液化石油ガス配管用フレキ管施工マニュアル 第 2 次改訂版

【訂正のお願い】

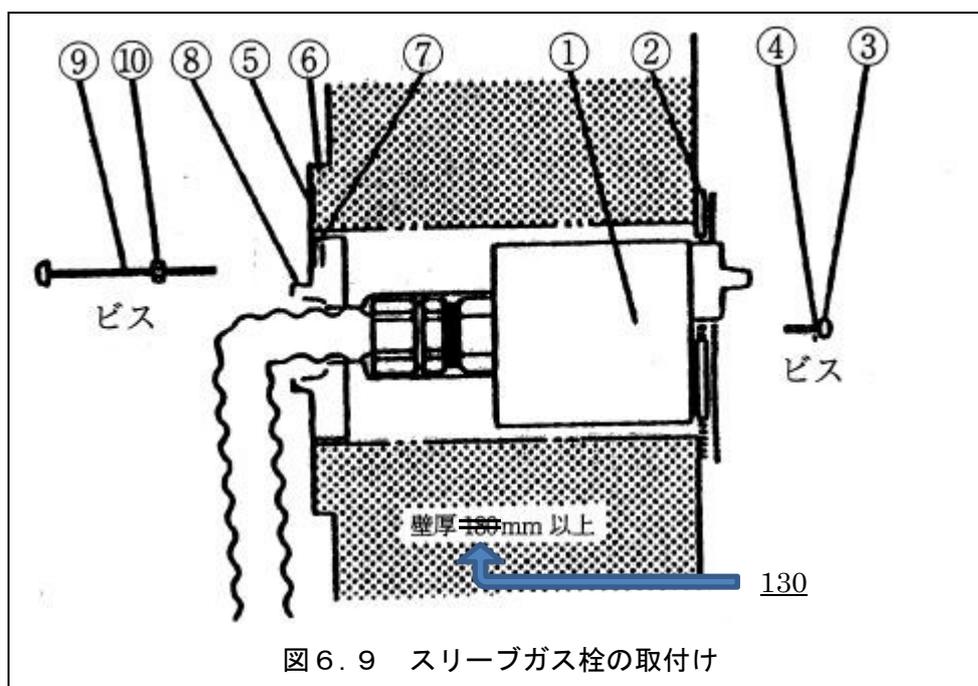
訂正箇所は、105 頁 「図 6.9 スリーブガス栓の取付け」 内中段の壁厚の表記が「180mm以上」となっていますが、正しくは「130mm以上」です。訂正のうえ、ご使用ください。

※矢印(←)で示した部分が訂正箇所になります。
